DE: Departamento de TI	Nº PROCESSO: 3722/2022
PARA: Pregão Presencial 21/2023	DATA: 18/08/2023
ASSUNTO: Parecer sobre o questionamento da empresa sobre a amostra do LOTE 2- Item 2.1 – Monitor 23" com ajuste horizontal e vertical	
HISTÓRICO

Referente ao LOTE 2- Item 2.1 – Monitor 23" com ajuste horizontal e vertical

Modelo apresentado: HQ SCREEN MODELO 24PHQ-LED

Conector VGA (Video Graphics Array)

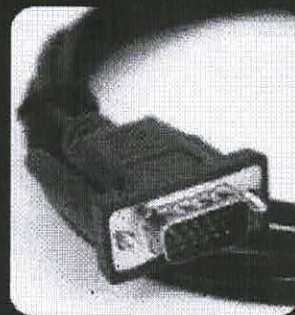
No resultado da análise foi informado que o monitor apresentado não possui interface D sub, e que o interface VGA, foi apresentado no lugar do citado anteriormente.

Cabe informar que o Interface D Sub, é a mesma coisa que interface VGA, conforme pesquisas realizadas no Google, abaixo:

O conector VGA, cujo nome é D-Sub ou Conector DB, é composto por três "fileiras" de cinco pinos. Esses pinos são conectados a um cabo cujos fios transmitem, de maneira independente, informações sobre as cores vermelha (red), verde (green) e azul (blue).

Diante os fatos, solicitamos uma reanálise da amostra e do laudo apresentado, pois a negativa da amostra foi apresentada o VGA e não o D Sub, sendo que os dois são a mesma coisa/objeto.

De acordo com reanálise, constatou-se o fato do cabo VGA ser composto por versões macho e fêmea, nas quais a primeira possui 15 pequenos pinos, que são encaixados da segunda e é considerado como conexão de entrada Digital Sub-Miniature e compatível com o solicitado no termo de referência. Logo, o monitor apresenta compatibilidade com as interfaces solicitadas e é gerado novo laudo corrigido conforme questionamento da empresa vencedora do certame.

Após checagem física e técnica realizada durante procedimento reanálise com uso do manual (em anexo), o equipamento apresentado **ATENDE** a todos os requisitos técnicos mínimos exigidos no Termo de Referência.
